COMITÉ TÉCNICO DE PATRIMONIO N°16

CARTAGENA DE INDIAS 18 DE AGOSTO DEL 2022

COMITÉ TÉCNICO DE PATRIMONIO HISTORICO Y CULTURAL**Cartagena de Indias****ACTA No. 16****No Paginas Total: 145**

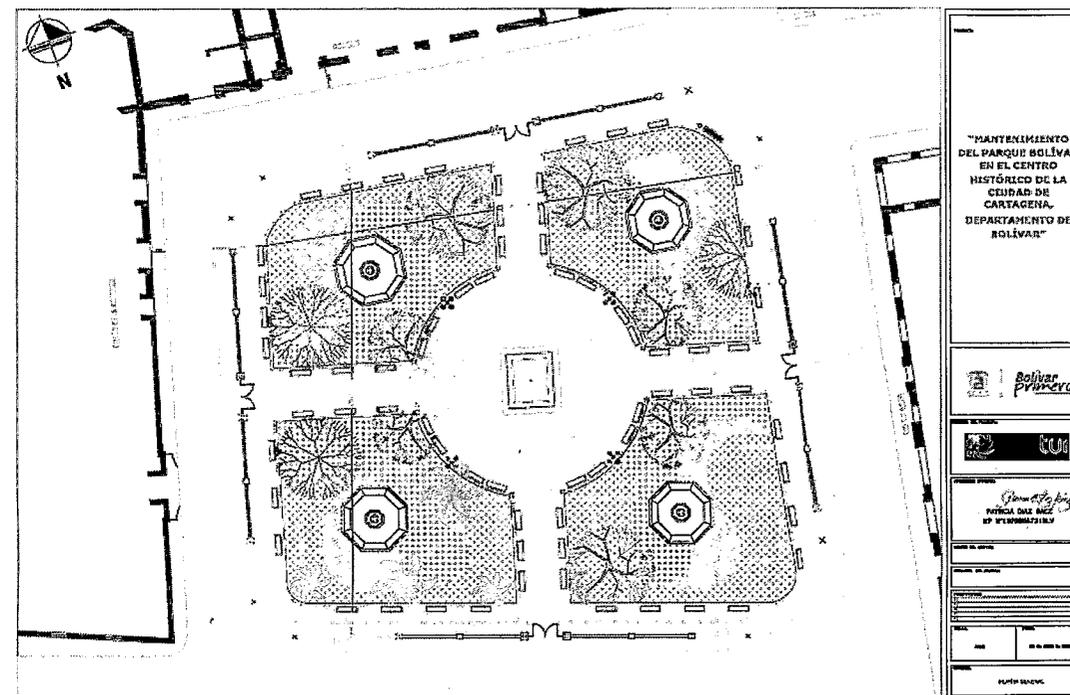
- ❖ Presentar un plano de calificación y de propuesta Fito tectónica, ya que solo presentaron una ficha técnica.
- ❖ Subsanan todas las recomendaciones del Acta No. 15.

FACHADA PROPUESTA (CORRECCION)

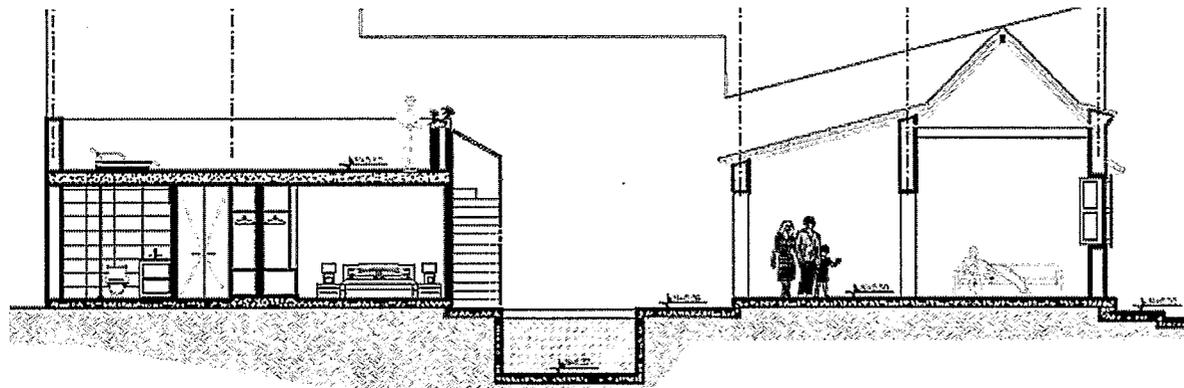
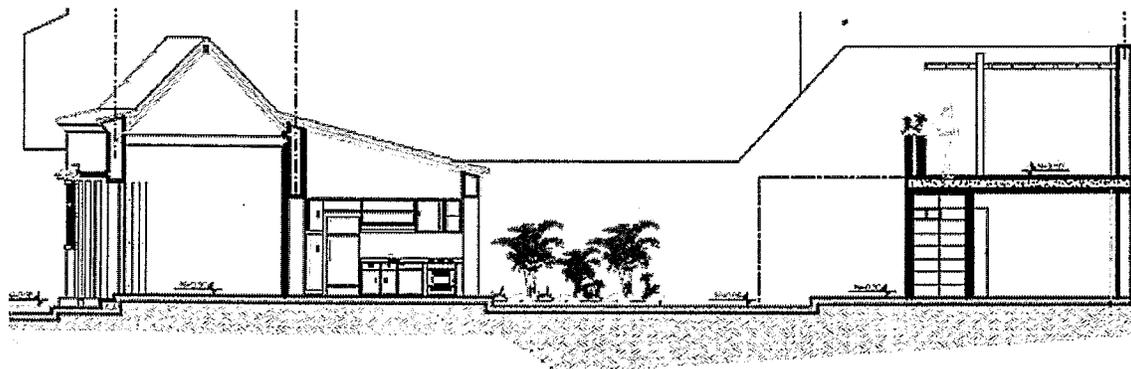
OBSERVACIONES DEL COMITÉ:

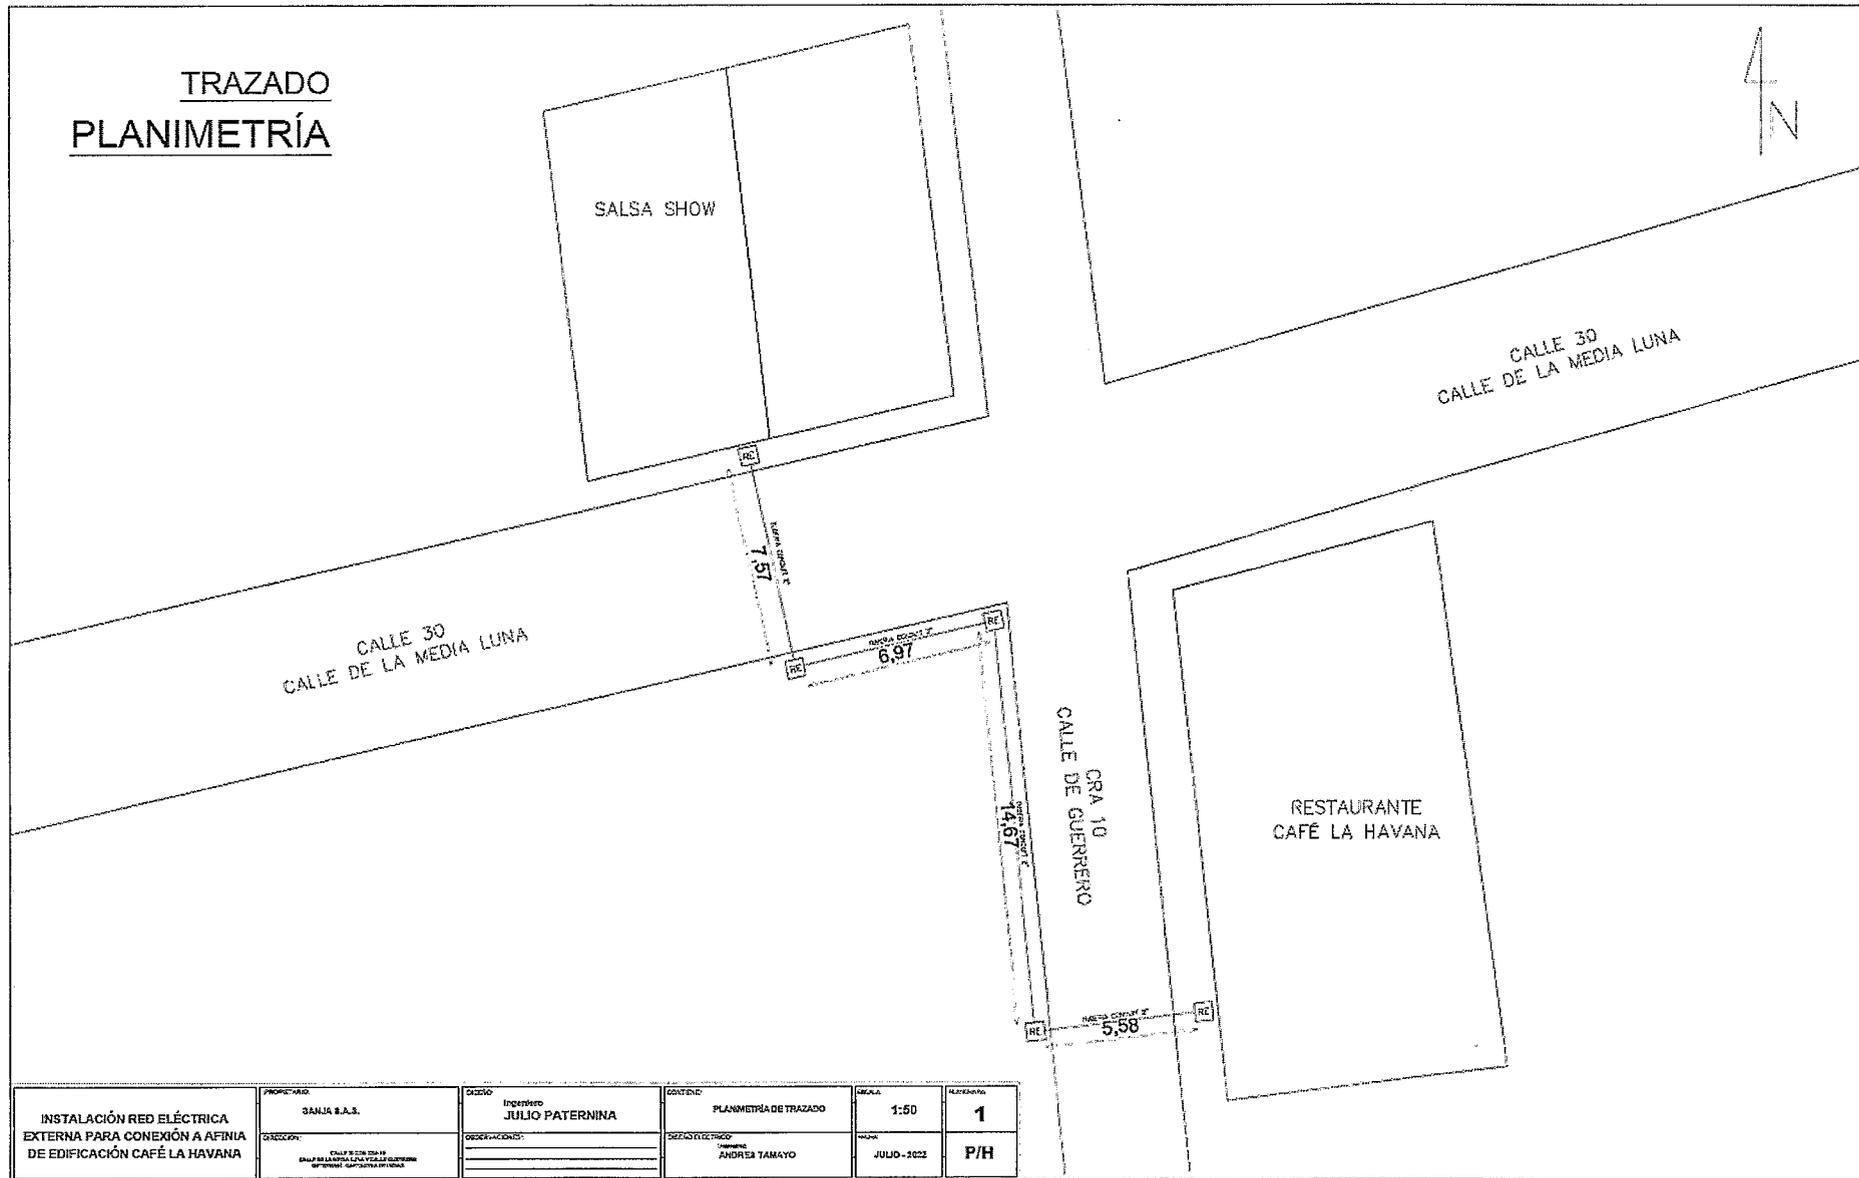
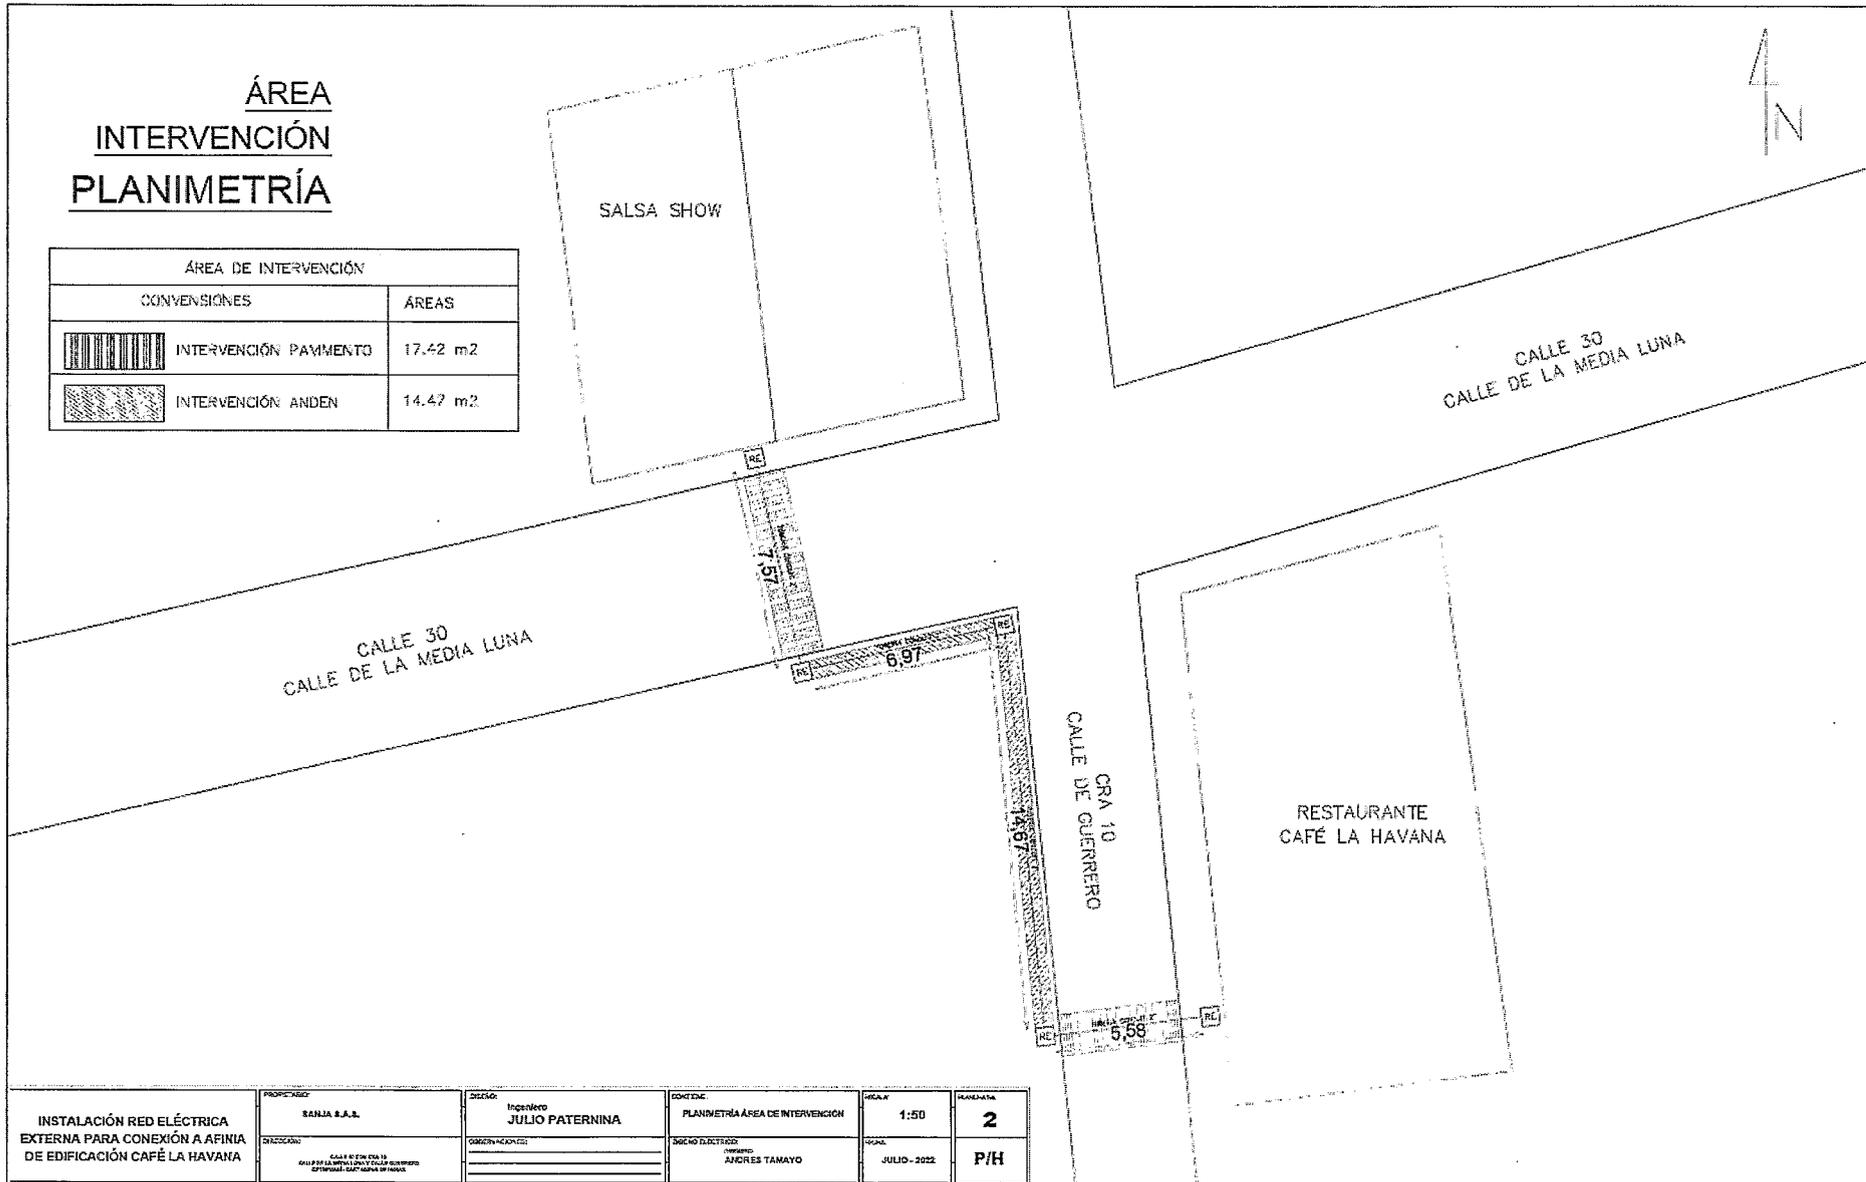
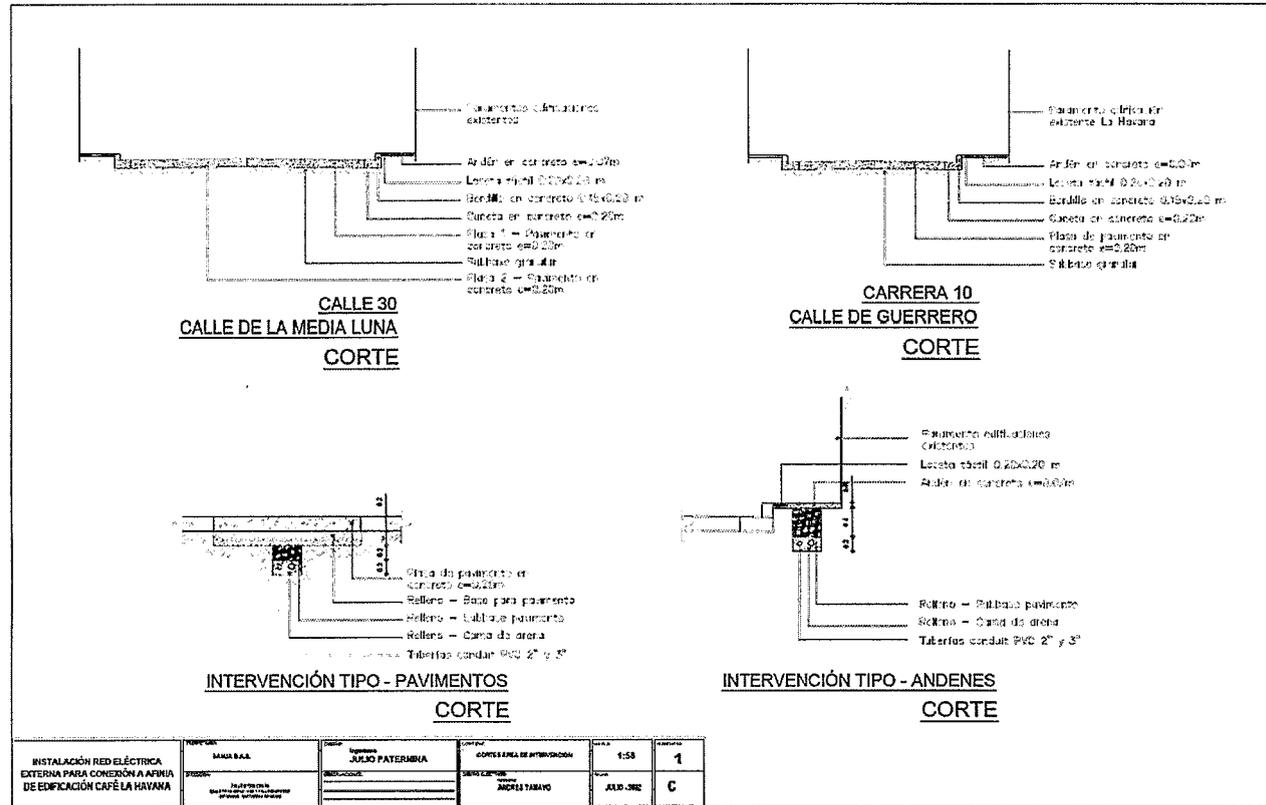
OBSERVACIONES DEL COMITÉ:
